A栋一层平面图 变更前

A栋一层平面图 变更后

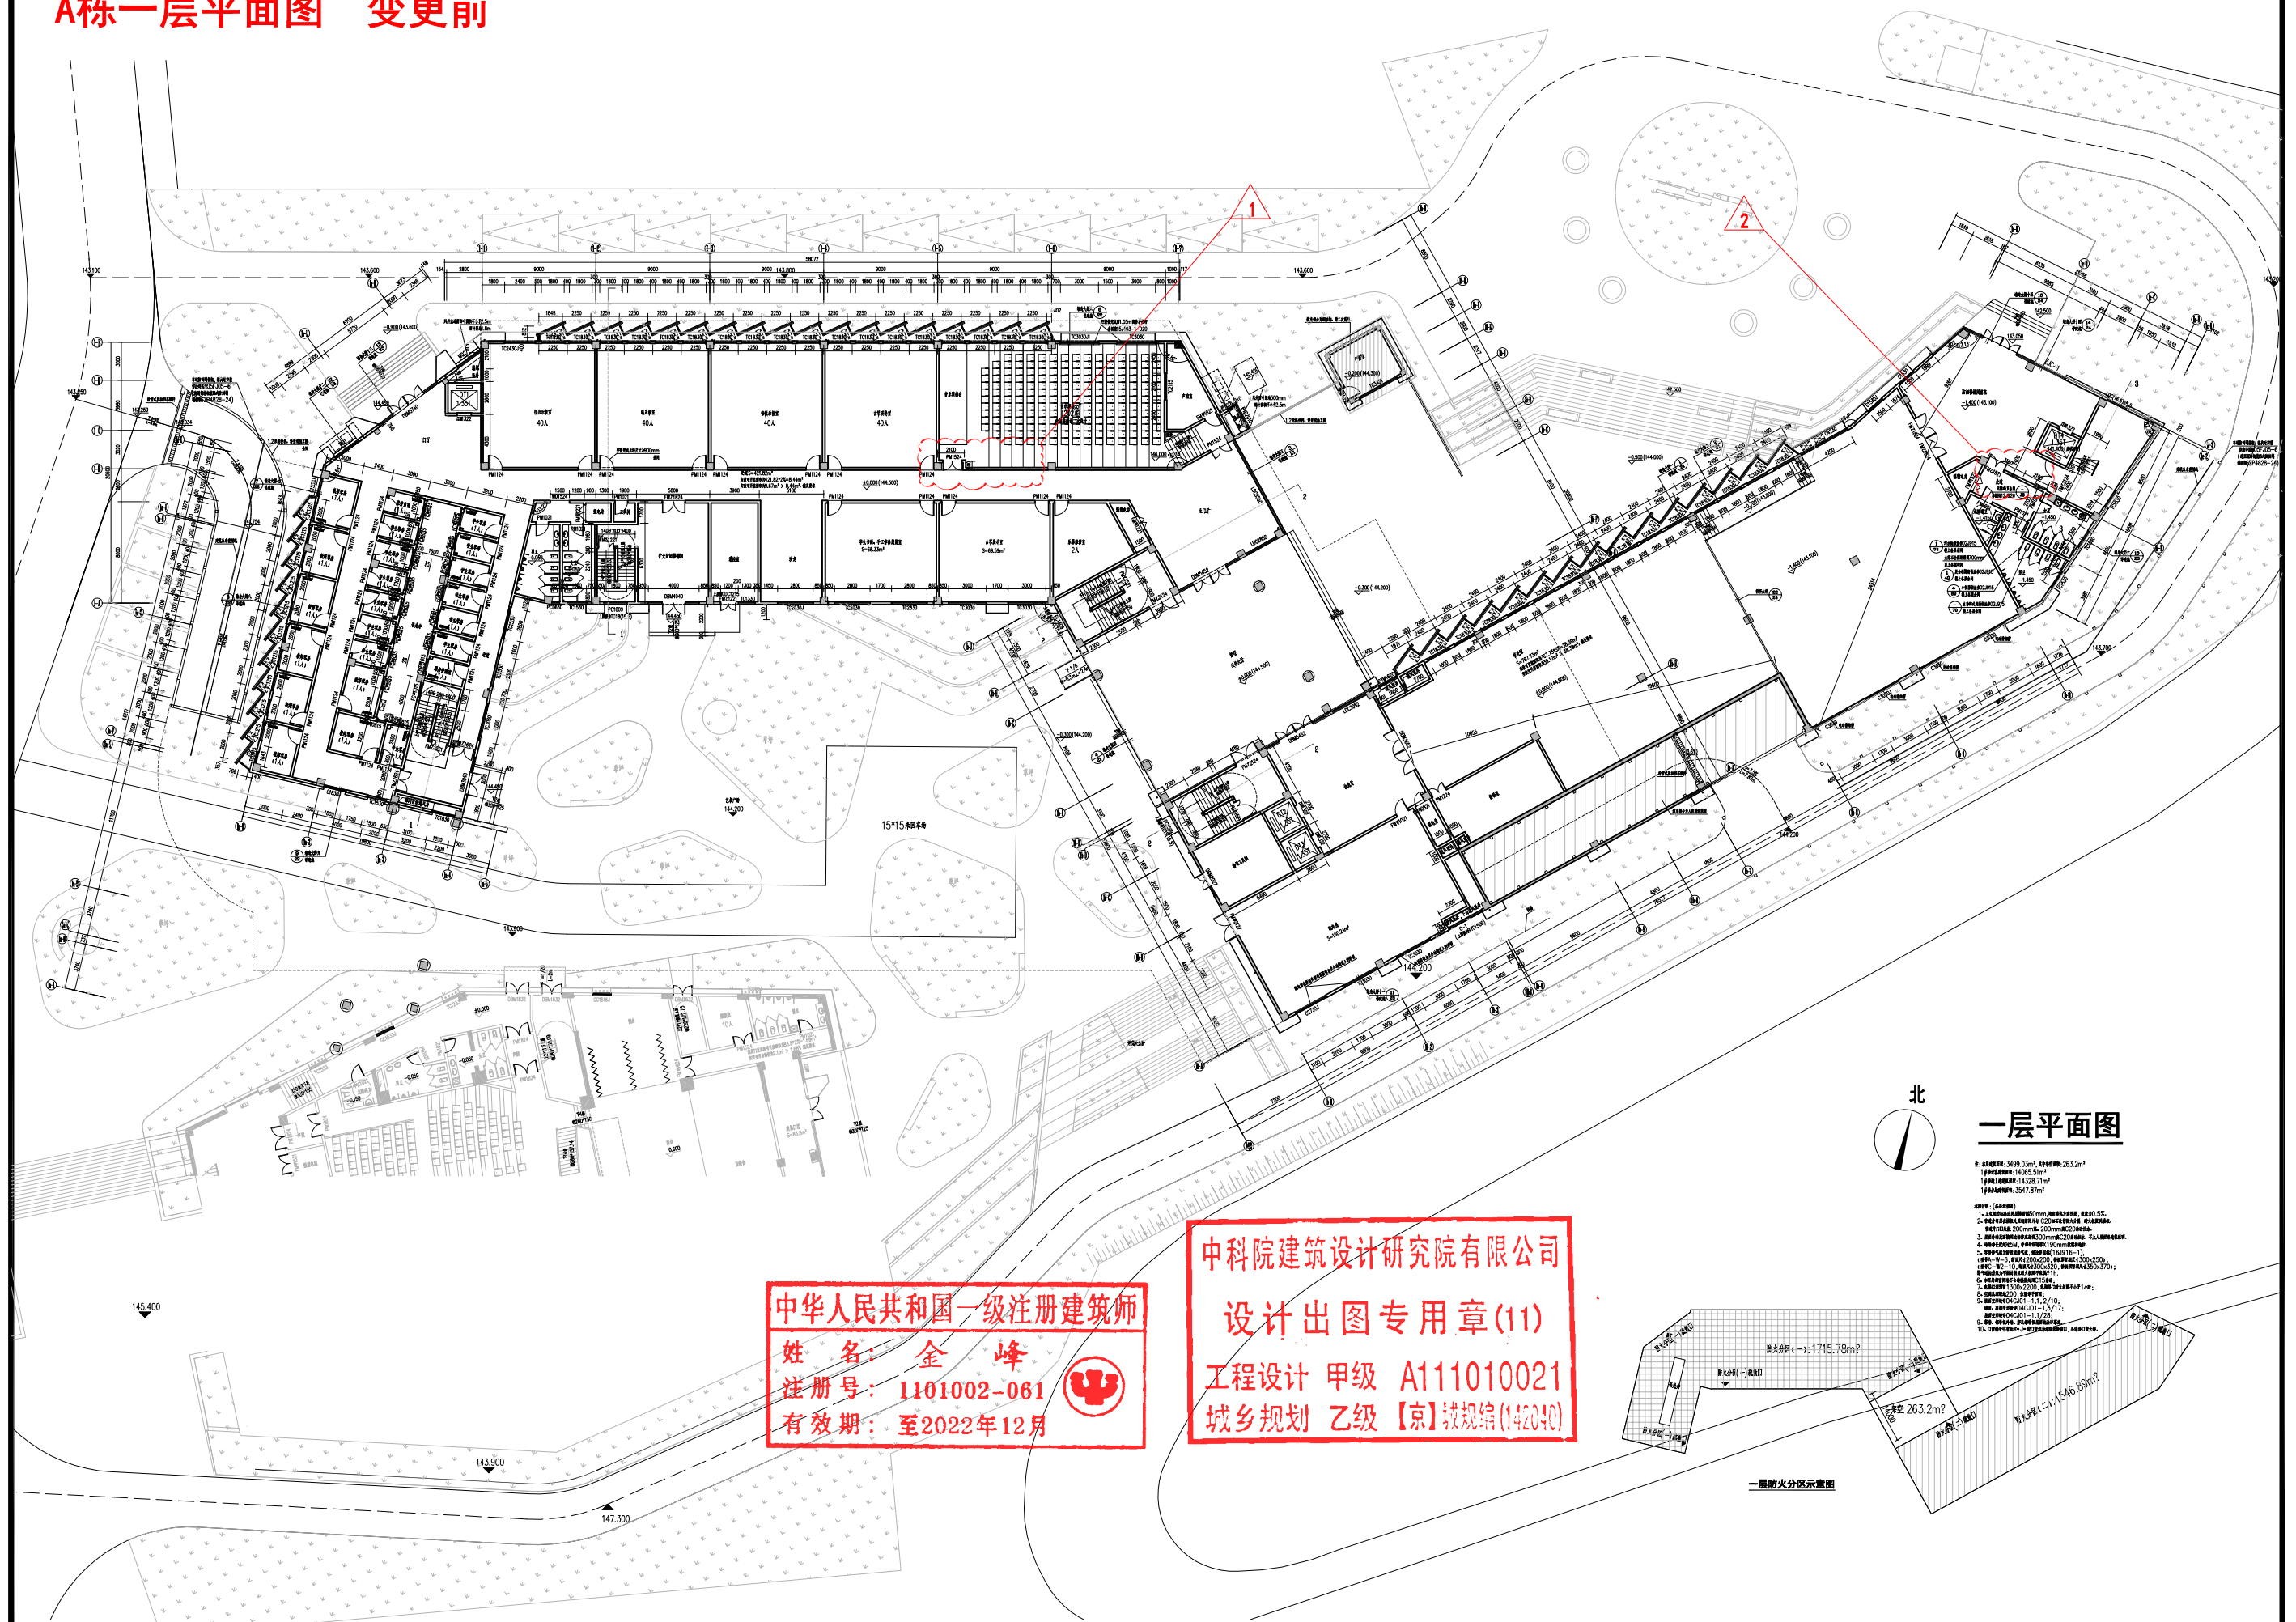
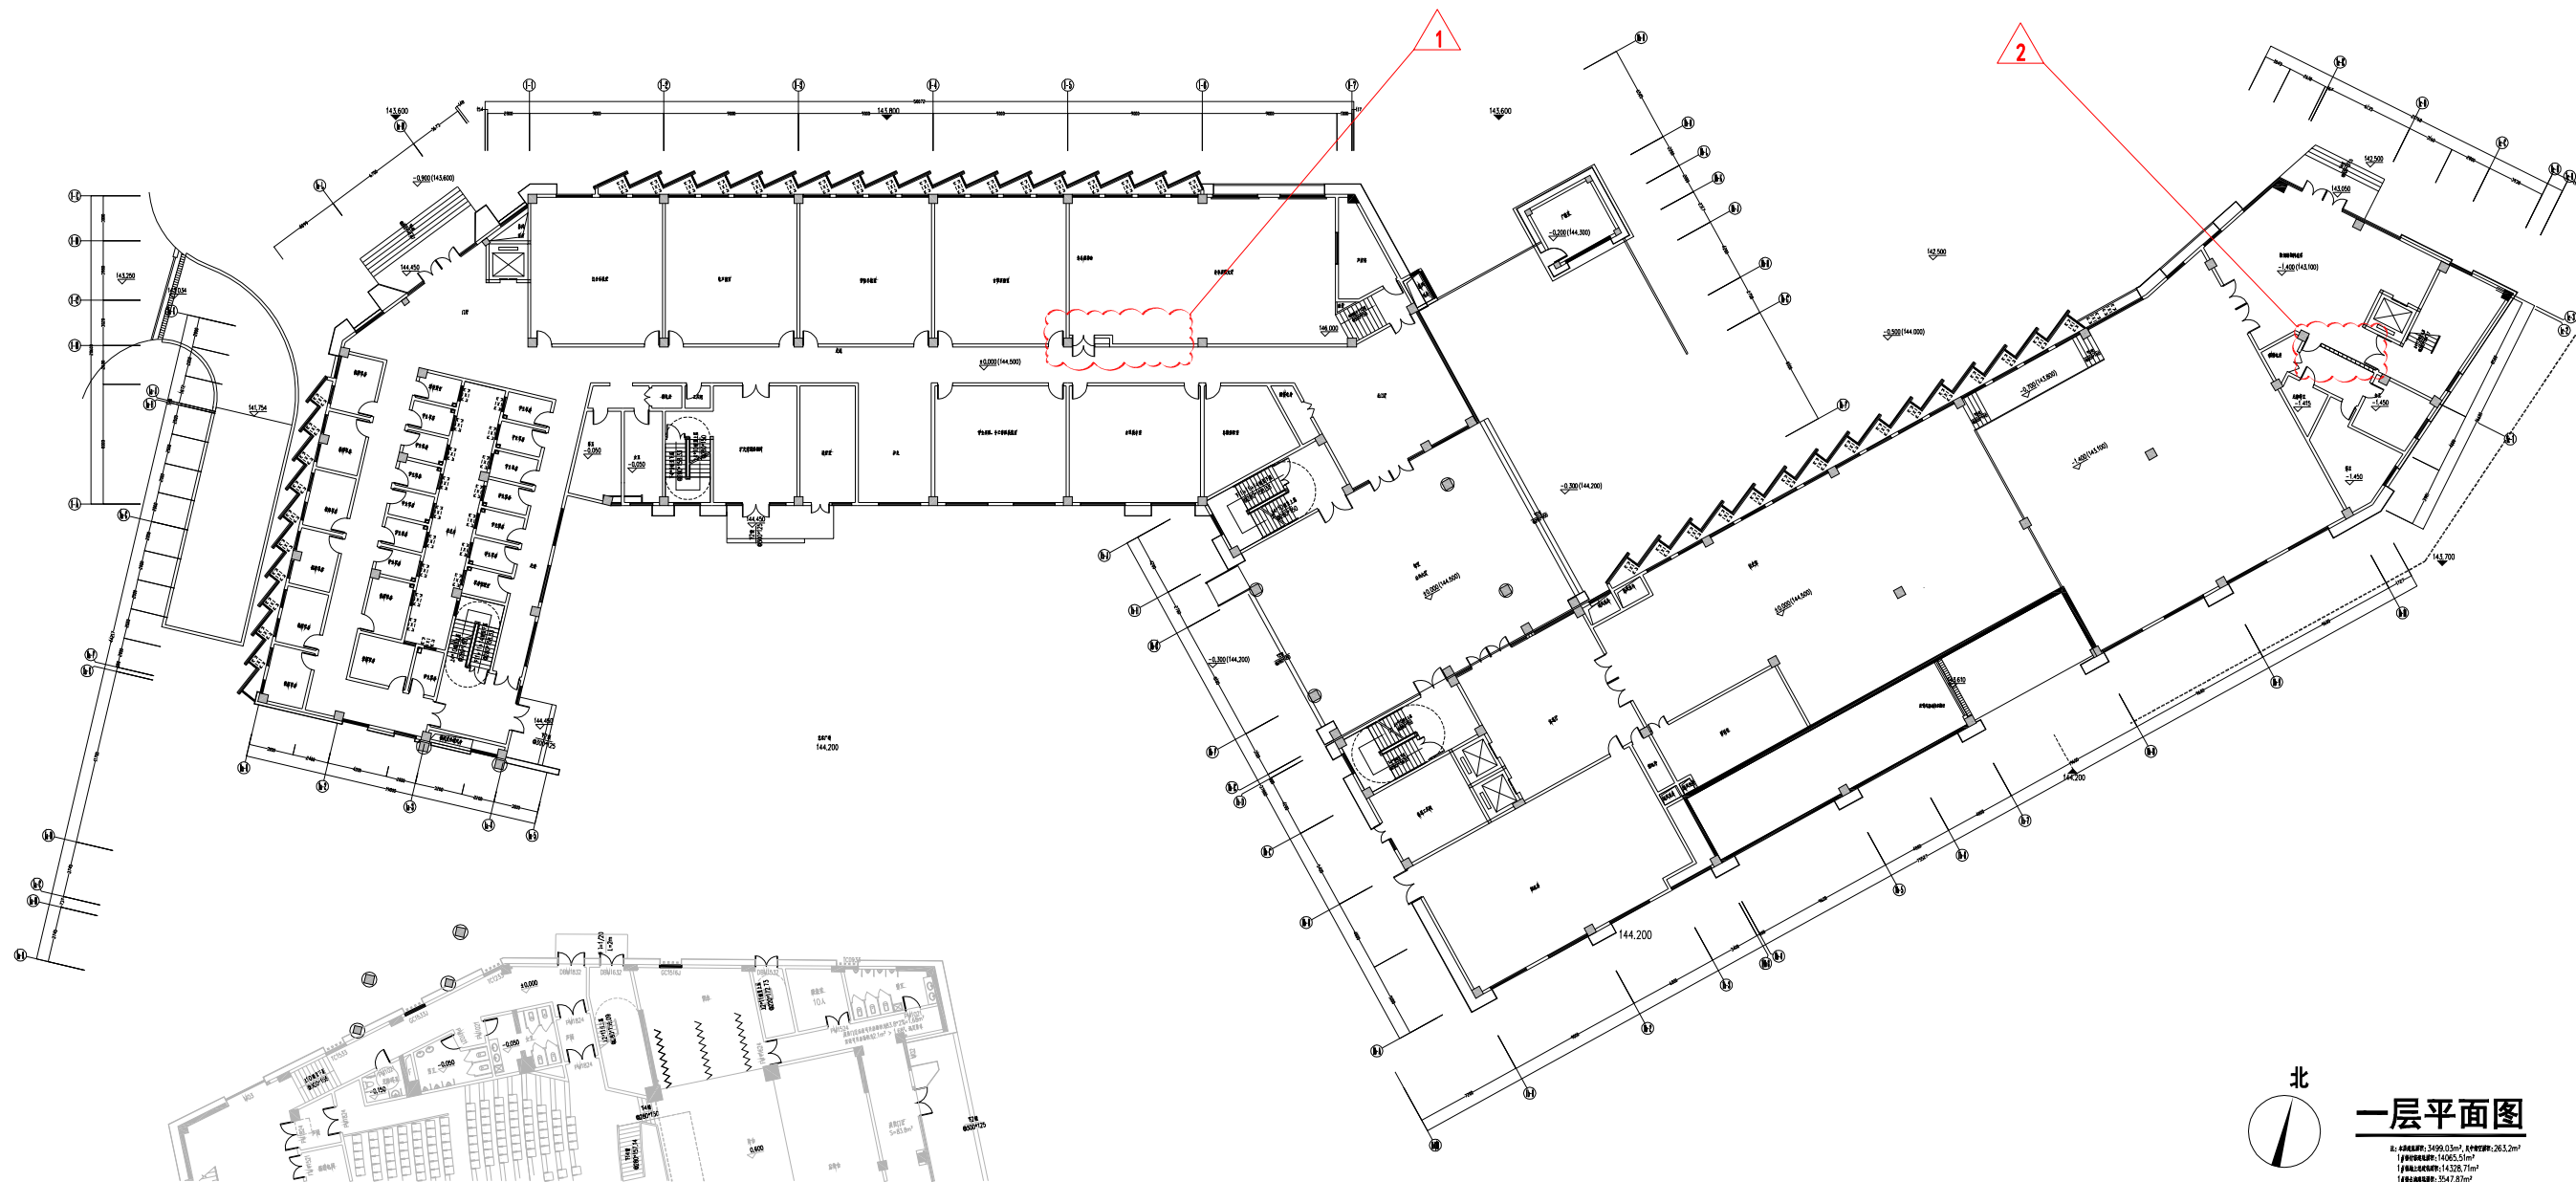
- 1: 1-5~1-6轴之间交1-B轴局部墙体及门位移0.6m。
2: 1c-1轴交1c-C轴~1c-D轴之间局部增加墙体及门。
